钢构设备平台采购项目招标文件补疑

项目编号：2025BFFAZ02252

第一部分 投标人疑问回复内容

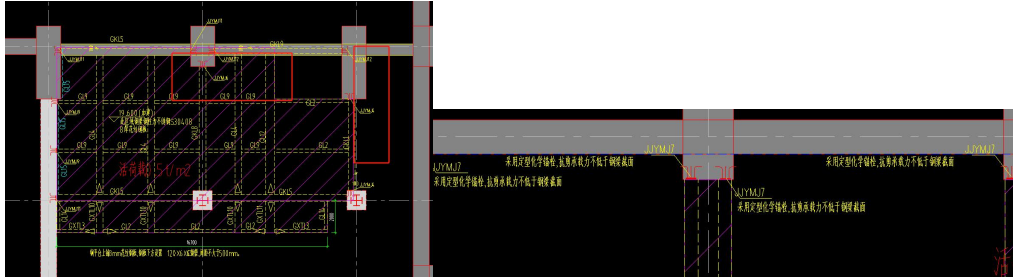
4. 本次招标图纸无设计说明，油漆做法是否按照以前图纸设计说明油漆做法（无机富锌底漆 80um(2x40um) 金属锌含量大于等于 80%，体积固体含量大于等于 65%+环氧云铁中间漆 120um(2x60um) 体积固体含量大于 80%+环氧封闭漆 60um(2x30um)+丙烯酸聚氨酯 80um(2x40um)，丙烯酸聚氨酯面漆体积固体分不低于 57%或者氟碳面漆 80um(2x40um)，氟碳面漆氟含量≥22%，体积固体份≥47%或者丙烯酸聚硅氧烷 80um(2x40um)，丙烯酸聚硅氧烷面漆的体积固体份≥65%(做法三选一)？若按照以前图纸油漆做法，请明确面漆具体油漆？

回复：碳钢采用该要求，原则上按照氟碳喷涂，不锈钢不作要求。

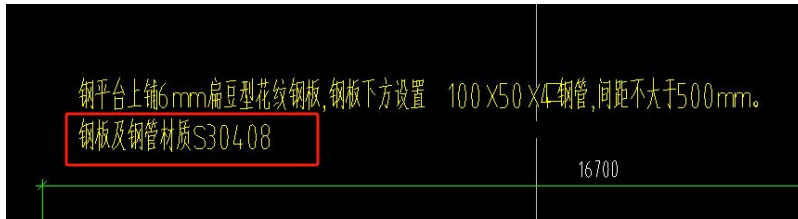
9. 新增钢柱顶标高同梁顶标高，钢柱底标高是否为下一层梁顶标高？例如 5-4 诊断大厅 3F 夹层钢柱底标高为 4.100m，钢柱顶标高为 11.850m，5-1 托克马克大厅 3（1）钢夹层钢柱底标高为 11.850m，钢柱顶标高为 15.850m。

回复：5-1 托克马克大厅 3（1）钢夹层在 E-M 轴~E-P 轴交 E-4 轴~E-6 轴钢柱底标高为 11.700m，柱顶 15.900m。

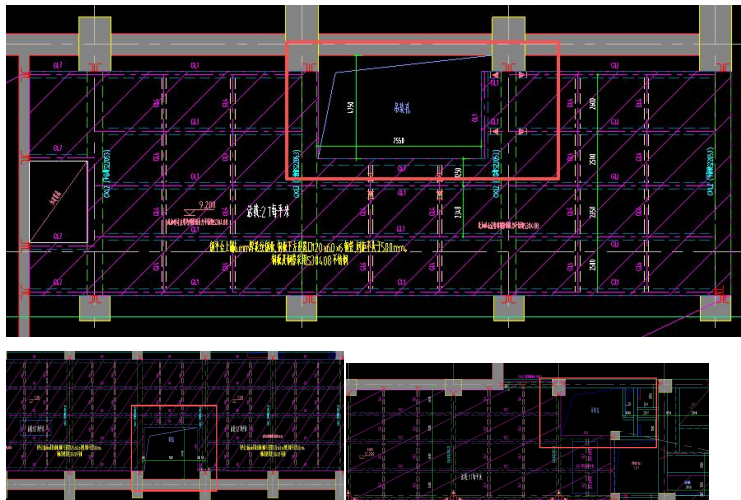
10. 所有钢平台花纹钢板是否都为扁豆型花纹钢板？

回复：未注明的可以采用扁豆型花纹钢板，有原位标注的按原位标注，即 E-G 轴~E-R 轴交 E-4 轴~E-14 轴范围内加建夹层钢板采用 S30408。

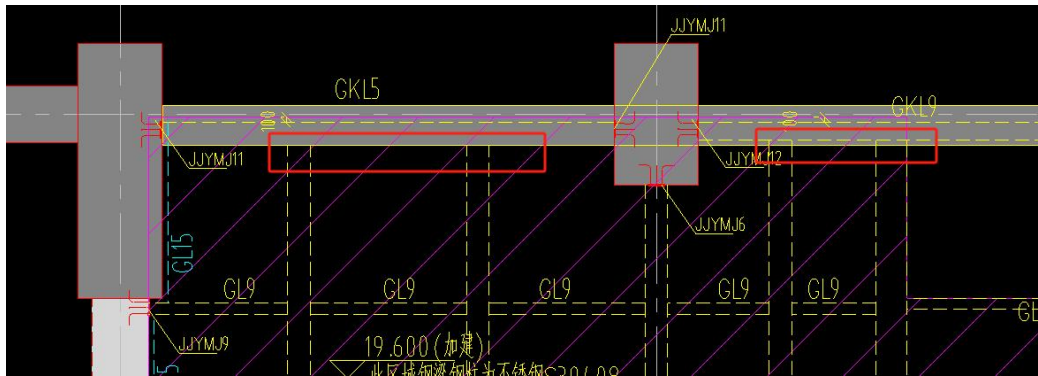
11. 部分钢平台上标注吊装口位置以及吊装口大小，本项目为加建项目吊装口以及吊装口后期恢复是由甲方负责，还是由投标单位负责？其他钢平台未注明吊装口是否需要做吊装孔？若需要，请明确吊装口位置和大小。

回复：加建相关吊装口预留及处理，在深化阶段需要与工艺设备使用方沟通处理，该部分综合考虑在投标报价中。

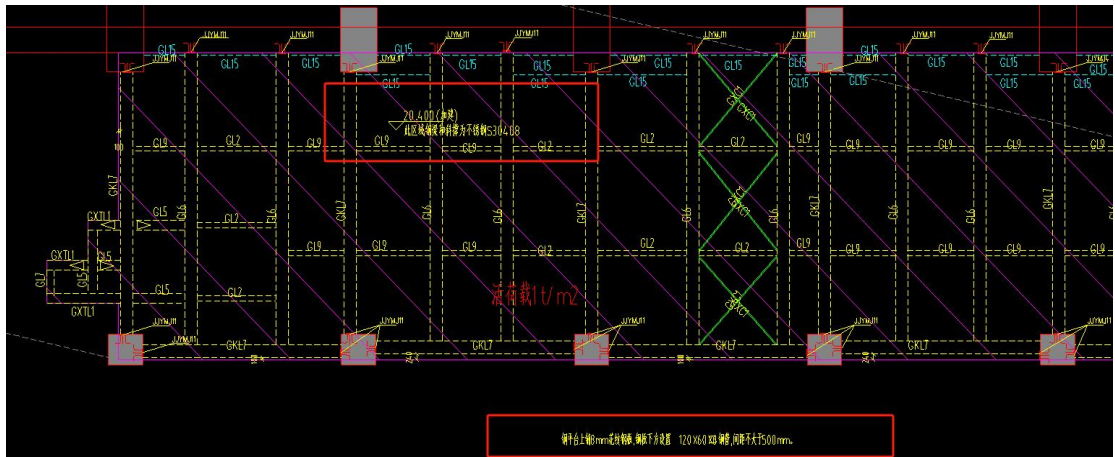
波源厅 1 厅钢平台（标高 20.4 米）花纹钢板和成品方管口 120*60*6 材质是否为 S30408？

回复：是的。

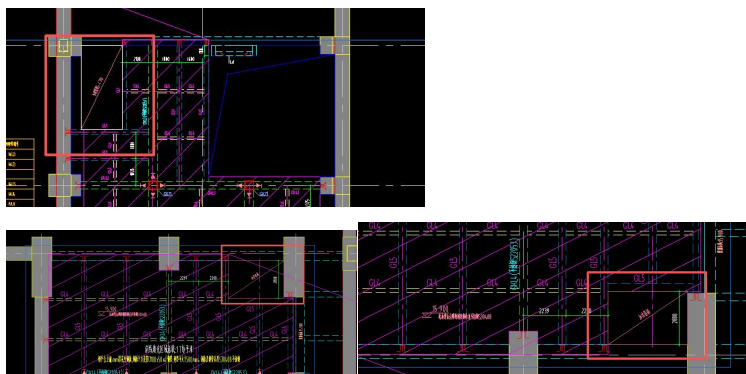
主机大厅东北角波源厅 3（2）钢平台（标高 19.6 米）、主机大厅东南角波源厅 3（2）钢平台（标高 19.6 米）、波源厅 1 厅钢平台（标高 20.4 米）、波源厅 1 厅钢平台（标高 25.4 米）加建区域梁截面表未注明材质，钢梁材质是否按照平面图标注的材质不锈钢 S30408？

回复：19.6m、20.4m、25.4m 标高区域内的加建梁材质全部采用 S30408。

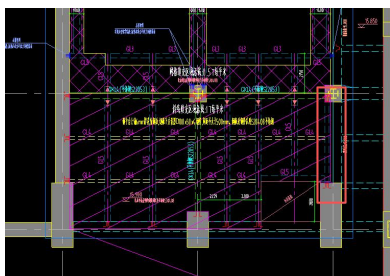
主机大厅东北角 3（1）钢平台（标高 15.9 米）钢平台 GL6 未注明规格型号，请补充 GL6 的规格、材质。

回复：此 GL6 截面按 H600×300×12×30mm，材质采用 S30408。

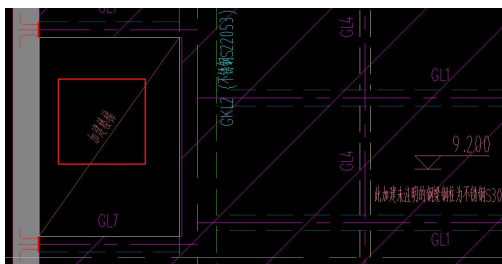
南侧磁体电源加建平台（标高 9.2 米）有加建楼梯，此楼梯是否在本次钢结构投标范围内？若是，请补充楼梯的详图、楼梯的标高尺寸、规格、材质以及具体做法。

回复：详见前述问题回复。

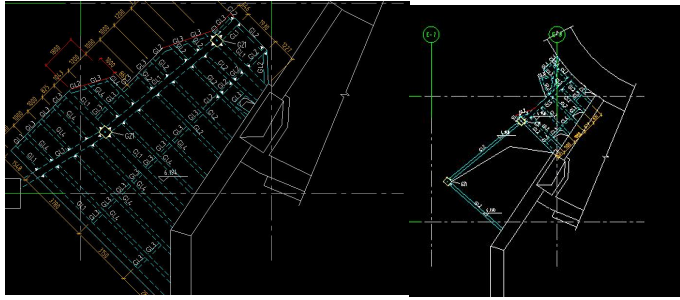
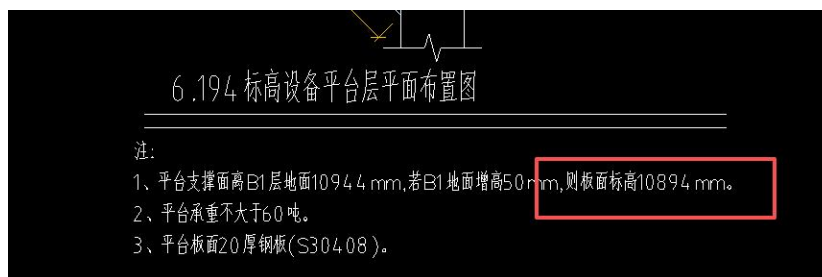
请补充钢柱与钢梁、钢梁与钢梁连接节点、钢梁与原混凝土结构连接节点、钢柱柱脚节点以及预埋件做法。

回复：参考节点详见补疑附件 1。

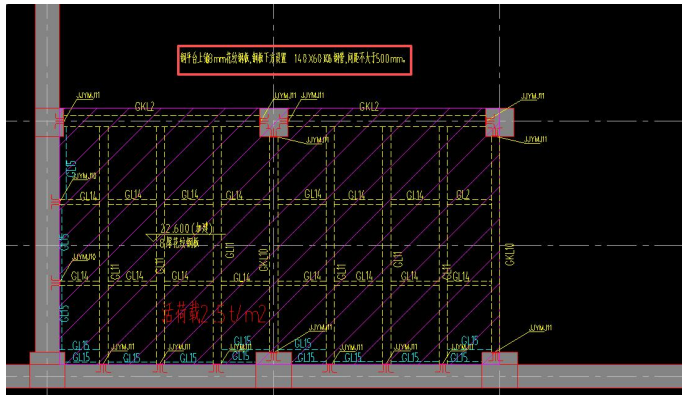
氟工厂西北角三层低压配电间顶部区域平台（标高 22.6 米）钢

平台钢梁、花纹钢板以及方管未注明材质，请明确钢梁、花纹钢板、方管的材质。

回复：该处采用 Q355B。

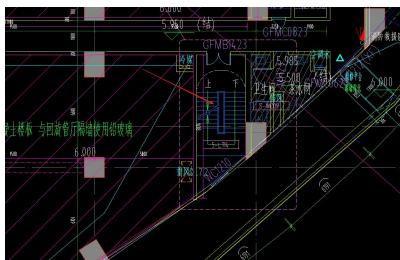
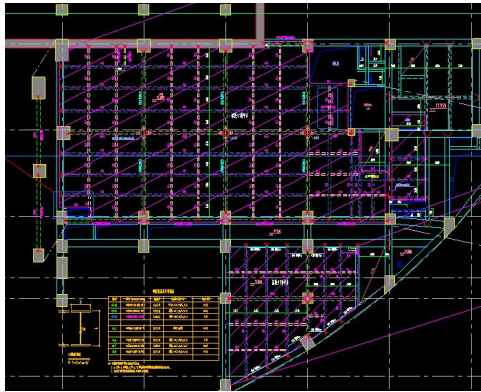
集成大厅东侧加建平台（标高 8 米）、集成大厅东侧加建平台（标高 12 米）及集成大厅东南侧加建平台（标高 11.85 米）钢平台上是否铺设花纹钢板和成品方管？其他平台都铺设花纹钢板和成品方管；若是，请明确花纹钢板材质厚度，成品方管规格、材质以及铺设间距和方向？若不是，请补充钢梁上铺设什么板并且补充板型、材质和做

回复：板下设 120x60x6mm 的成品方管，间距不大于 500mm，铺设方向两个方向都可以，按照经济性原则布置。钢管和钢板材质均为 Q355B。

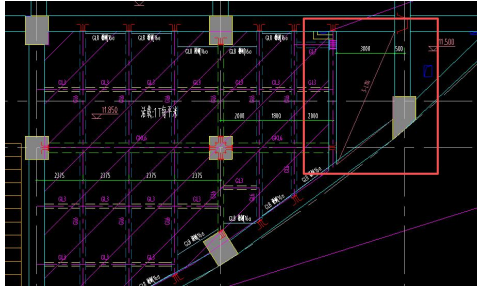
集成大厅东南侧加建平台（标高 11.85 米）有加建楼梯，此楼梯是否在本次钢结构投标范围内？若是，请补充楼梯的详图、楼梯的标高尺寸、规格、材质以及具体做法。

回复：详见前述问题回复。

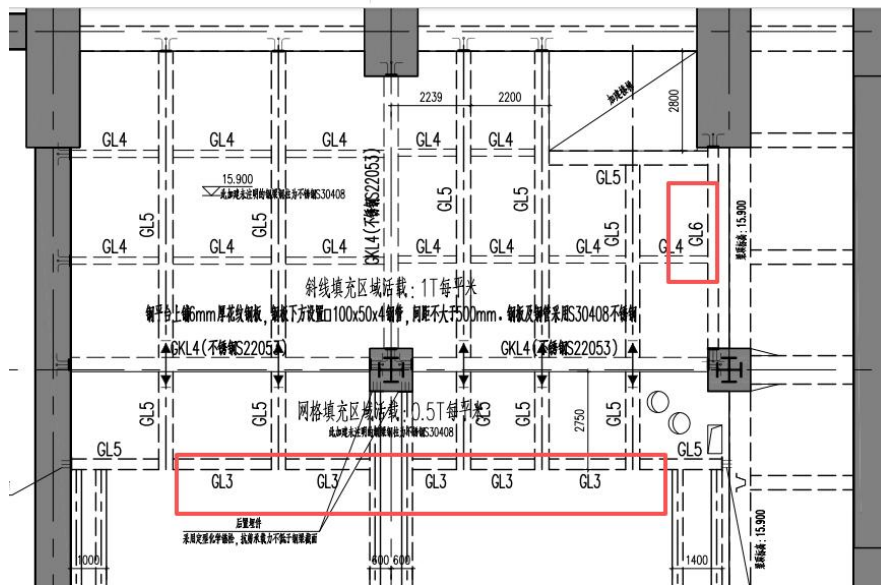
49. 水冷设备间夹层加建平台(标高 28.45 米), 请明确钢梁及埋件材质?

回复：材质采用 S30408。

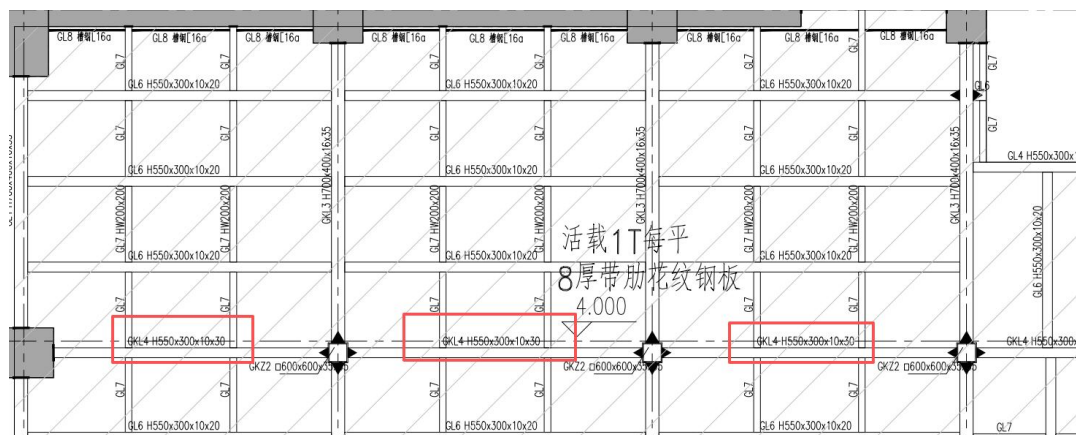
52.2 层诊断大厅加建-0917 图纸中，GKL4 材质未注明，请提供。

回复：材质为 Q355B。

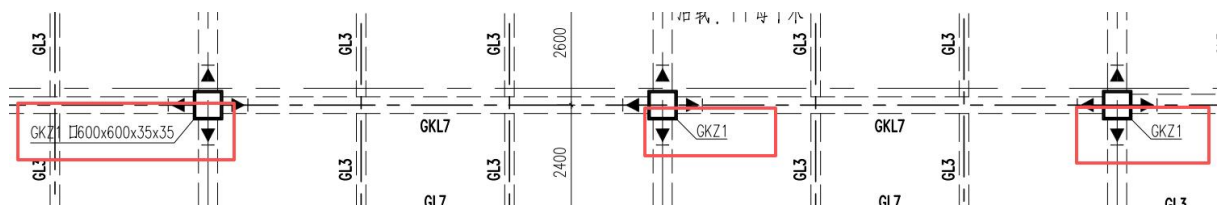
53.5-4 诊断大厅-3F 钢夹层 20250917 图纸中，GKZ1 口 600x600x35x35 材质未注明，请明确。

回复：材质为 Q355B。

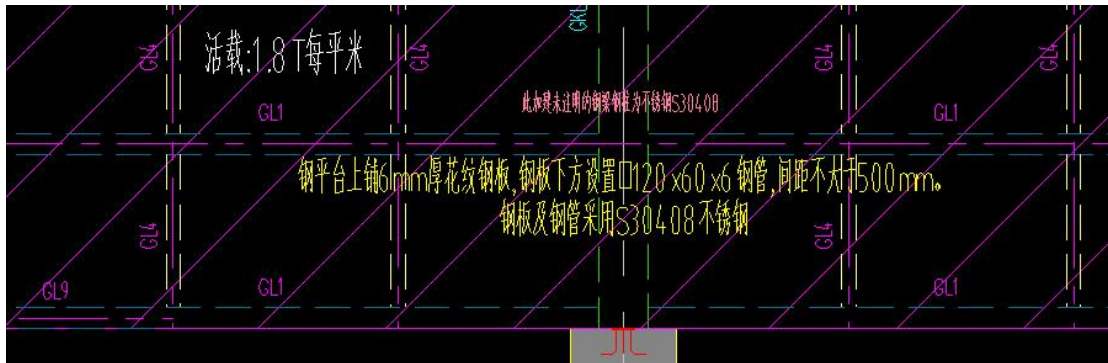
59. 请明确钢板下方布置的钢管的方向？

回复：两个方向均可，中标单位自行设计，以满足受力需求为准。

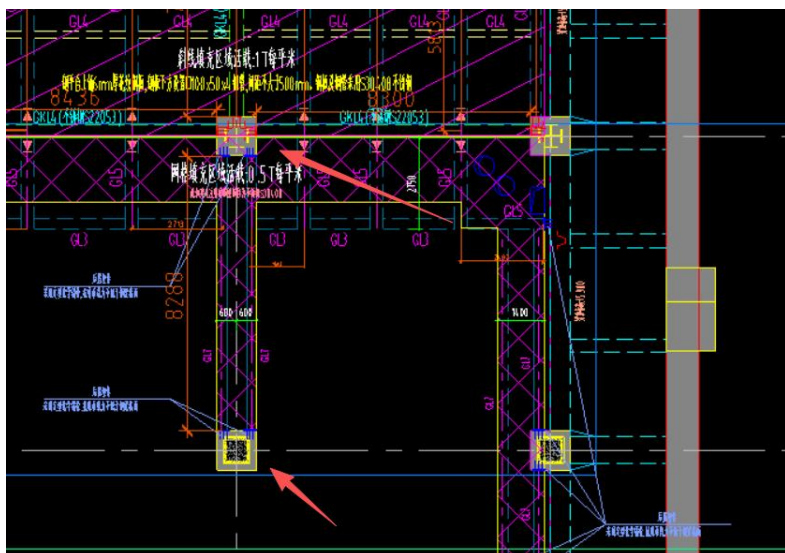
60. 5-1 托克马克大厅-3(1)F 钢夹层图纸中，东南角和东北角的柱子是否属于报价范围内，如在，请明确规格和材质。

回复：该型钢柱不在本次招标范围内。

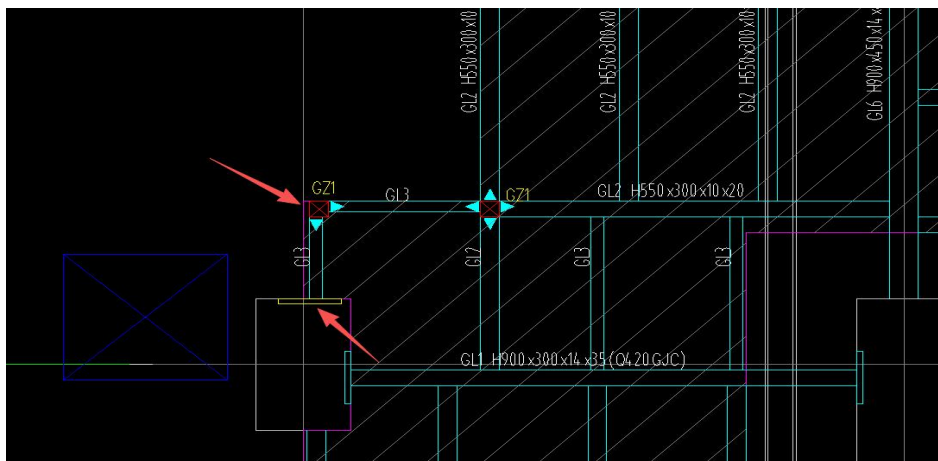
61. B2 层磁体电源大厅加建结构图纸中，柱子和埋板是否属于报价范围内，如在，请明确规格和材质。

回复：钢柱 GZ1 为箱型 300×300×20×20mm，Q355B。该处埋件是否施工以实际情况为准，可以提前踏勘。

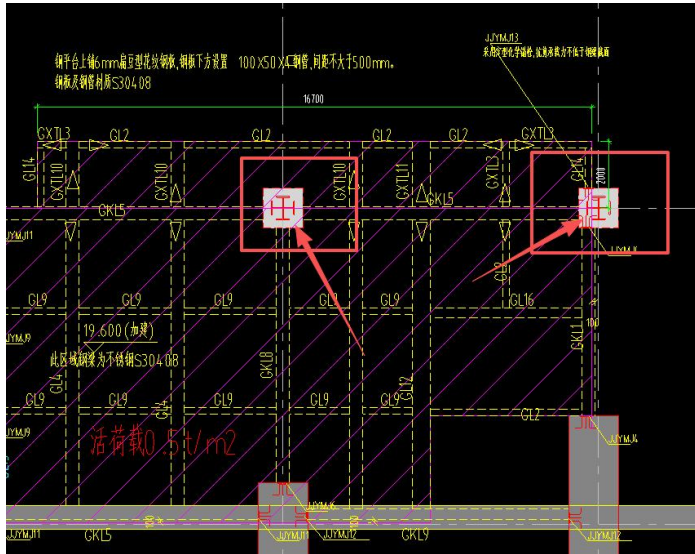
113. 标高 19.6 米两个平台，钢梁、花纹钢板、矩形管全是不锈钢 S30408 材质，请明确 19.6 米标高两个平台的四根十字劲性钢柱是否在已经施工完毕？若未施工，请明确是否在此次钢构招标范围？若在

钢构范围，请提供材质规格及十字劲性钢柱底标高和顶标高？

回复：该十字劲性钢柱已经施工完毕，不在本次招标范围。

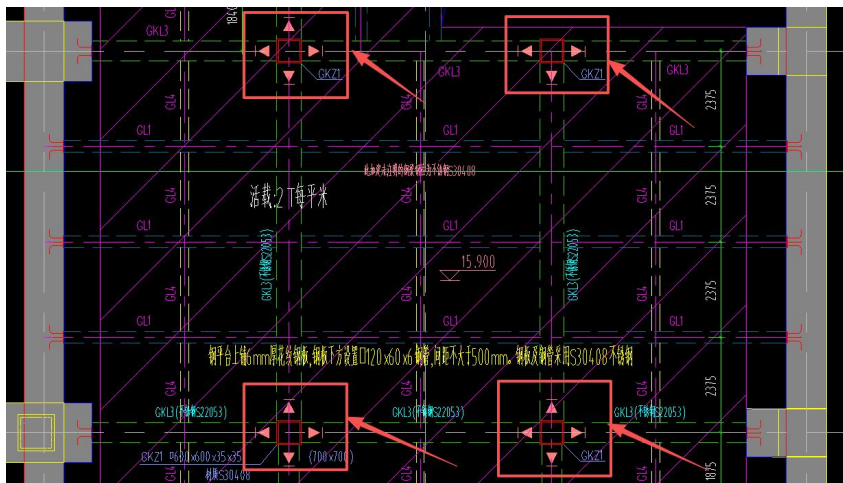
(1) 15.9 米平台 4 根 GKZ1 口 600x600x35x35 高度未知，请明确顶标高和底标高？

回复：5-1 托克马克大厅 3（1）钢夹层在 E-M 轴~E-P 轴交 E-4 轴~E-6 轴钢柱底标高为 11.700m，柱顶 15.900m。

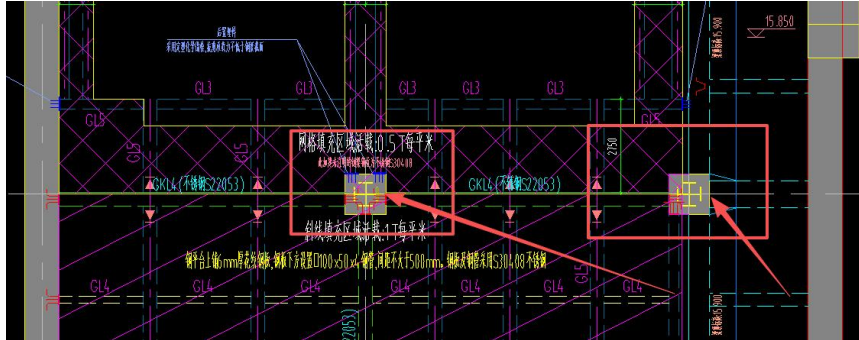
(2) 标高 15.9 米两个平台的四根十字劲性钢柱是否在已经施工完毕？若未施工，请明确是否在此次钢构招标范围？若在钢构范围，请提供材质规格及十字劲性钢柱底标高和顶标高？

回复：该钢骨柱不在本次招标范围内。

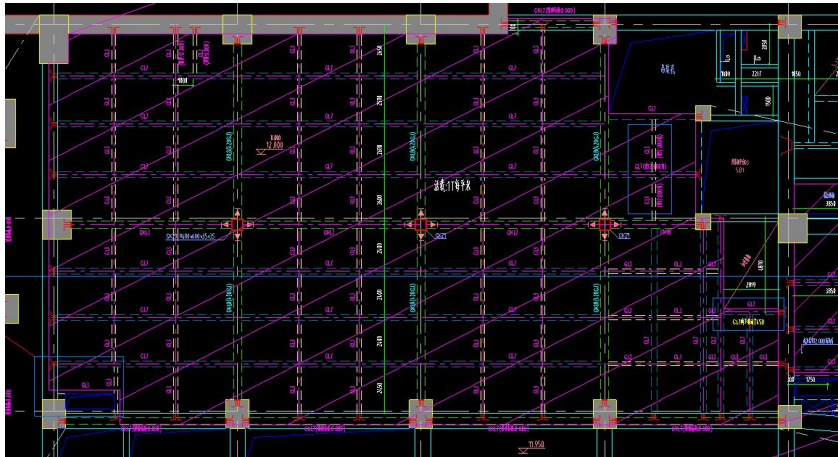
(1) 爬梯子项有屋面检修爬梯、钢梯，数量较多，图纸仅能看出位置布置，无法计算工程量无法报价，请明确屋面检修爬梯、钢梯是否在钢构范围？若在请提供具体工程量？

回复：本次加建钢结构无爬梯，加建钢平台范围内的楼梯在本次招标范围内，已提供建筑详图，结构详图需中标单位根据建筑详图自行设计补充并经业主及咨询方审核同意后方可施工。楼梯的材质同该区域钢结构平台的材质。
